**GXフロントナックルがVer.3になってリファイン。
最新アップデートに加え、ベアリングレスでお手軽な 3,800 円に。**

VER.2 からの変更点

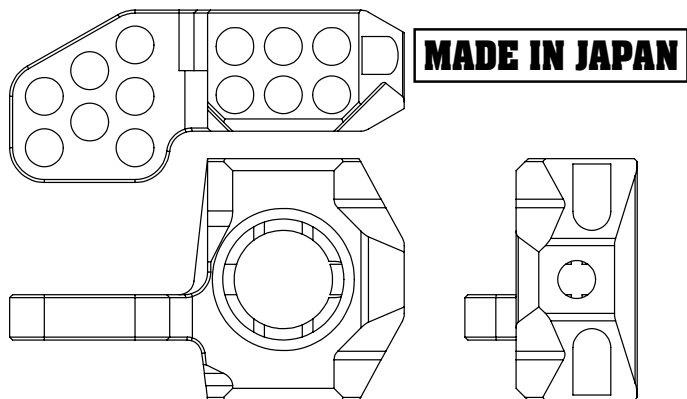
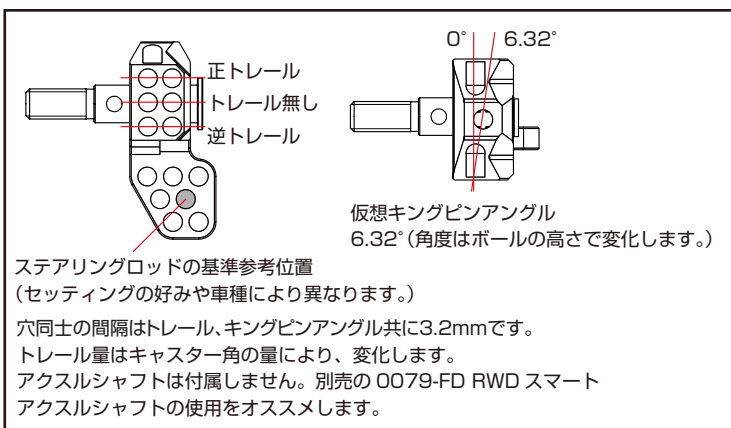
ナックルは左右共通から左右別々の設計に変更。ステアリングロッド取付け部をオフセットする事で、ピロボールの高さ自由度がアップ!適正なバンプ調整を可能とします。

ステアリングロッド取付け部を評価の高かったVer.1形状に変更しました。ネジ切り仕様なのでナットを使わずにピロボールの固定ができ、ナックルストッパーの取付けも容易です。

アクスルシャフトのセンター軸精度、ベアリングのフィッティング精度をより高めました。

既にベアリングをお持ちか別途ベアリングを用意するユーザー様を考慮し、ベアリングを別売設定に。本体のみの価格となり、従来よりもお買い求めやすくなりました。
